**Přehledový list připomínek v lokalitě 184 / Pražská čtvrt'**

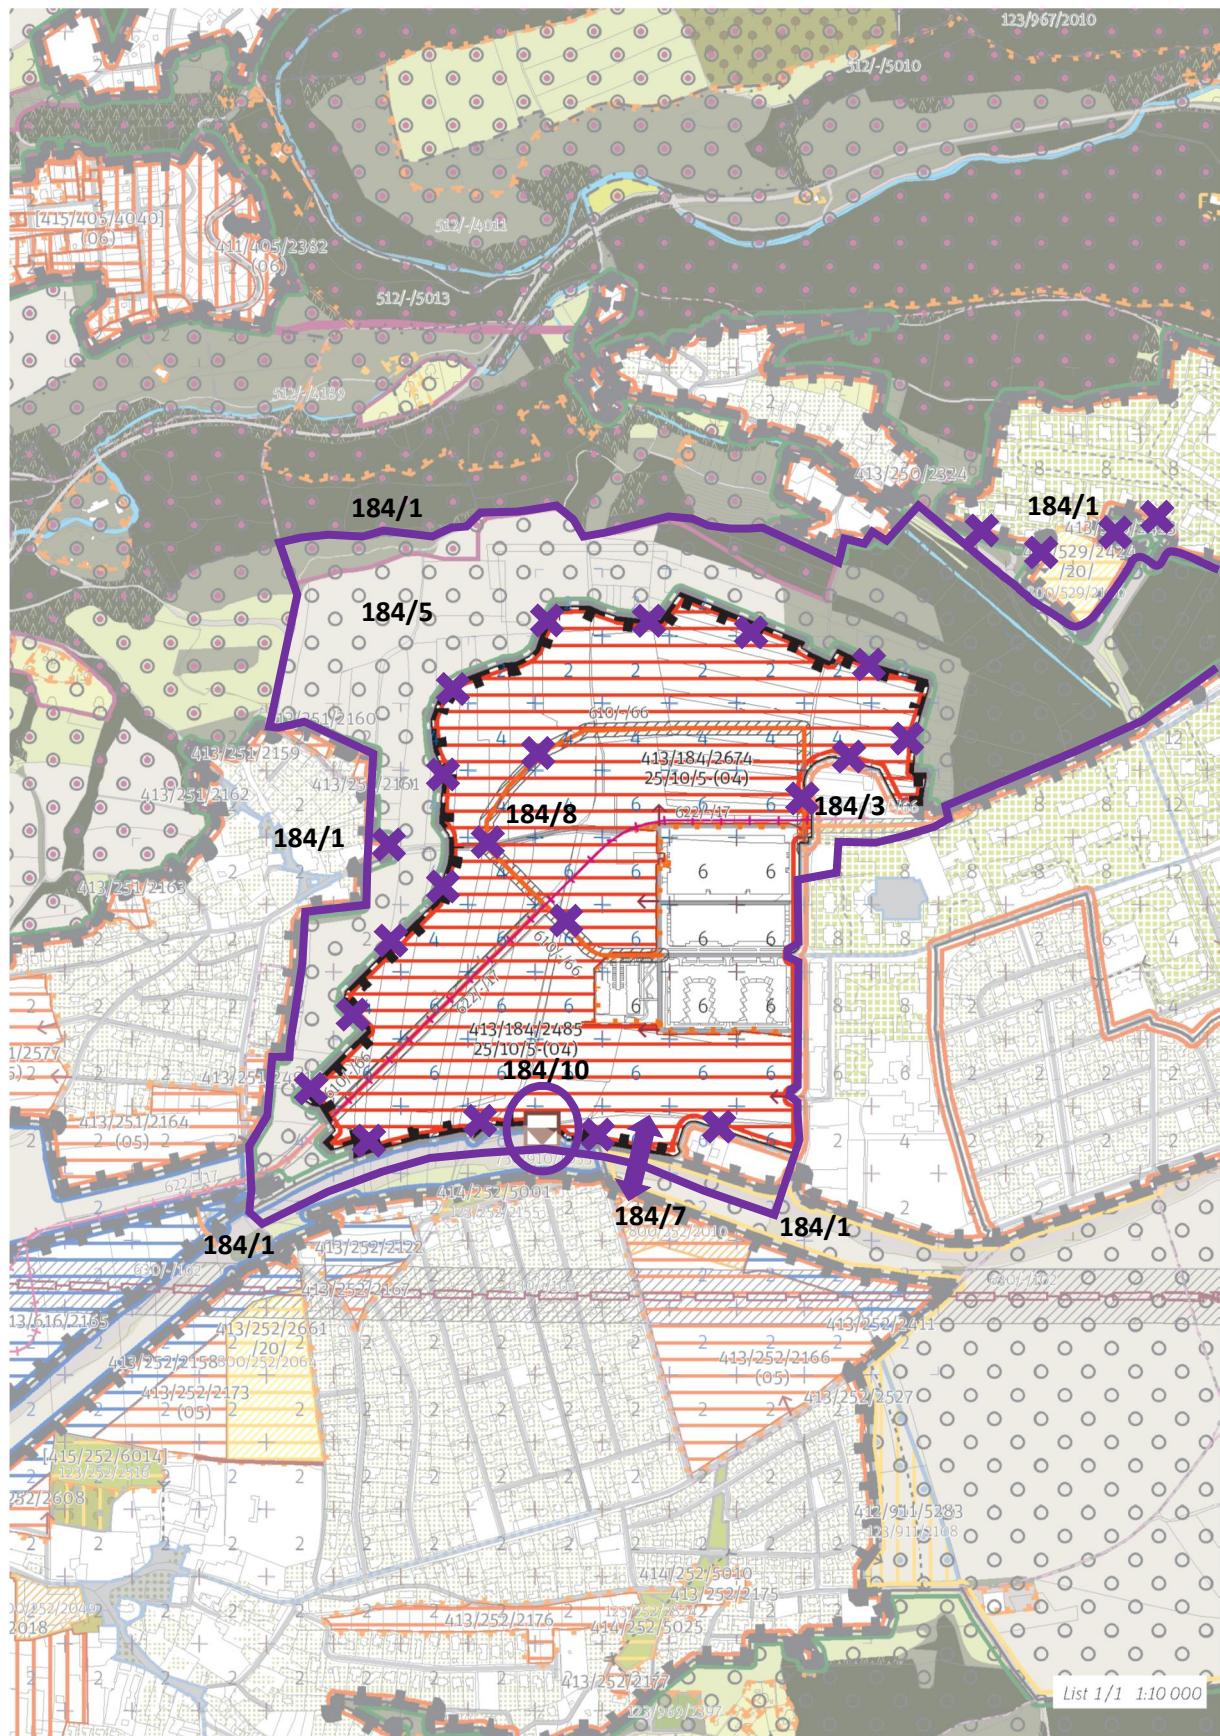
**Upravit hranice území s lokalitami č. 251/Holyně, 529/Sídliště Barrandov, 910/Holyně-Slivenec, 911/Slivenec-Barrandov a 967/Prokopské a Dalejské údolí. Tato připomínka je zásadní.**

Odůvodnění: Zahrnout do lokality stávající točnu tramvaje, která je logickou součástí ploch severně od trati. Zahrnout do lokality stávající čerpací, která je logickou součástí severozápadně od křižovatky ulic K Barrandovu x Wassermannova. Zahrnout do lokality plochy pole severně a východně od rozvojového území, aby bylo možné realizovat vytvoření velkého okružního parku, nárazníkové zóny mezi novou výstavbou a Prokopsko-Dalejským údolím a změnit na přiměřenou plochu tak, aby v parku byla možnost umístit hřiště všeho druhu a ve vymezených lokalitách občerstvení, hygienické a další zázemí parku. Hranici lokality posunout na jižní okraj ulice K Barrandovu, nad VTL plynovodem jižně od ulice K Barrandovu, pruh výpadovky a svahů není významnou krajinou, která by měla být vyznačena.

**Upravit hranice území s lokalitou „529“. Tato připomínka je zásadní.**

Zahrnout do lokality území jižně od smyčky tramvaje na nároží Wassermanovy a Werichovy ul. a opatřit vodorovnou červenou šrafou – rozvojová stabilita, výškou 4 podlaží a značkou pro veřejnou vybavenost.

**Přičleněnou hranu Prokopského a Dalejského údolí k lokalitě Pražská čtvrt' přeměnit na rozvojovou plochu s rekreačním využitím. Tato připomínka je zásadní.**

Odůvodnění: Navržené využití pole není vhodné vzhledem k poloze na hraně údolí a v kontaktu s významným obytným souborem barrandovského sídliště. Neumožňuje vytvoření velkého okružního parku, nárazníkové zóny, a zároveň přechodem mezi novou výstavbou a chráněným prvkem Prokopsko-Dalejského údolí. V parku by měla být možnost stavět hřiště všeho druhu, ve vymezených lokalitách občerstvení, hygienické a další zázemí parku.

**Chybí ekodukt přes ulici K Barrandovu. Tato připomínka je zásadní.**

Odůvodnění: Ekodukt by měl být logickou spojnicí mezi Pražskou čtvrtí a Slivencem, pro přírodu i pro lidi.

**Nezakreslovat páteřní ulici 610/-/66. Tato připomínka je zásadní.**

Odůvodnění: Ulice není v současné době stabilizována. Bude zpracována studie. Po dopracování bude předána zpracovateli a pořizovateli ÚPn.

**Přesunout umístění (značku) dešťové retenční nádrže. Tato připomínka je zásadní.**

Odůvodnění: Zřejmě převzato z platného ÚPn. V trochu jiné poloze dnes nádrž je, funkční jen velmi omezeně. Nakládání s dešťovými vodami bude upřesněno studií.
